ZP.271.113.2022

Wyjaśnienia treści SWZ nr 4 wraz z modyfikacją treści SWZ nr 4

Dot. przetargu nieograniczonego pn: „Budowa szkoły podstawowej z oddziałami przedszkolnymi we wsi Szczęsne, Gmina Grodzisk Mazowiecki – ETAP II”

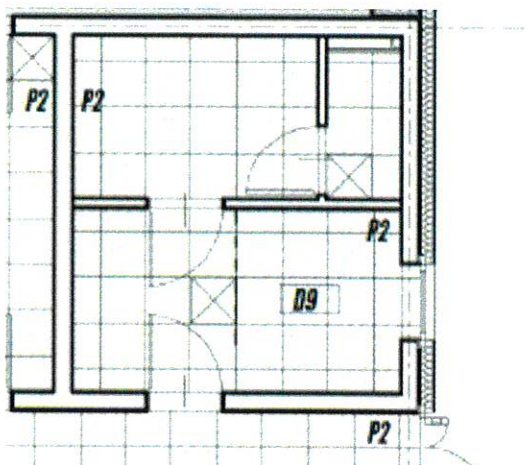
23. W opisie projektu instalacji wody zimnej i ciepłej użytkowej, wskazano aby zastosować zawory odcinające na podłączeniu grup. Natomiast w projekcie instalacji wodociągowej na rysunkach nie przewidziano żadnych zaworów odcinających na odgałęzieniach przewodów rozdzielczych poszczególnych stref zasilania, w miejscu dopływu wody do pionu, na odgałęzieniach od pionu czy na odgałęzieniach do grup punktów czerpalnych. Proszę o potwierdzenie czy oprócz wskazanych na rysunkach instalacji wodociągowej zaworów należy wycenić jakieś inne zawory, jeśli tak proszę o przekazanie rysunków z lokalizacją, ilością i parametrami zaworów, a także sposobem zabudowy (rewizji).

Odp.: Zgodnie z załączonymi do niniejszych wyjaśnień rysunkami PWZ_IS_027_rew.1, PWZ_IS_028_rew.1, PWZ_IS_029_rew.1, PWZ_IS_030_rew.1, PWZ_IS_031_rew.1, PWZ_IS_032_rew.1, PWZ_IS_033_rew.1,

D9	pokój trenerów	wykl.PCV	20,06	2
-----------	----------------	----------	-------	---

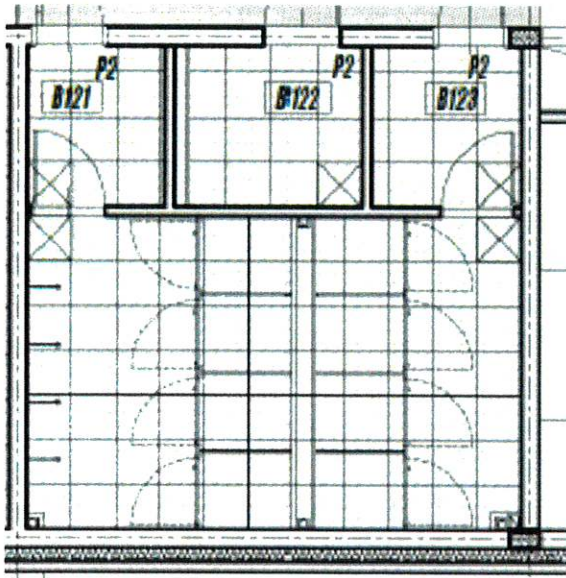
26. Czy Zamawiający potwierdza, że w pomieszczeniu D9 są płytki ceramiczne, ponieważ na rzucie posadzki zaznaczone są płytki ceramiczne, a w tabeli wskazana jest wykładzina PCV?

Odp.: Należy wycenić płytki ceramiczne.

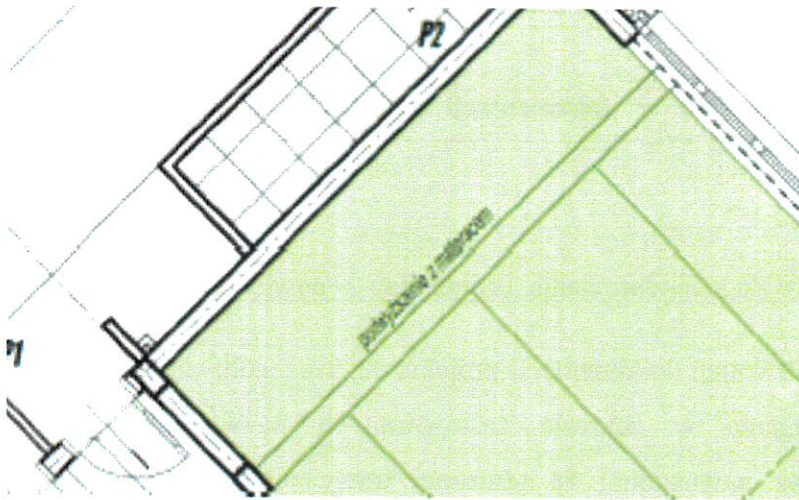
28. Wykonawca prosi o uszczegółowienie podwyższenia wykonanego z płyt meblowych na konstrukcji drewnianej w pomieszczeniach: B69, B112 (np. podanie wysokości podwyższenia).

wspinalczkowe, pod nimi gruby materac -wysokość swobodnego upadku min. 3m, włożony w podwyższenie, wykonane z płyt meblowych na konstrukcji drewnianej. Płyty meblowe użyte do wykonania podestu -NRO
 Sala integracji sensorycznej wyposażona została w kabinę do terapii -konstrukcja metalowa z kształtowników 8x8cm, 2 ruchome belki do montażu urządzeń z wózkami na prowadnicach, piankowe osłonki słupów
 +materace z pianki, z wycięciem na słupy, w komplecie wyposażenie do kabiny terapii, opisane w zestawieniu wyposażenia sportowego PWZ_2_AW_012

Odp.: Podwyższenie powinno zapobiec przemieszczaniu się materaca; planowano podwyższenie na 30-40cm; dopuszcza się pominięcie podwyższenia pod warunkiem zastosowania innego rozwiązania uniemożliwiającego przesuwanie materaca spod ścianki.
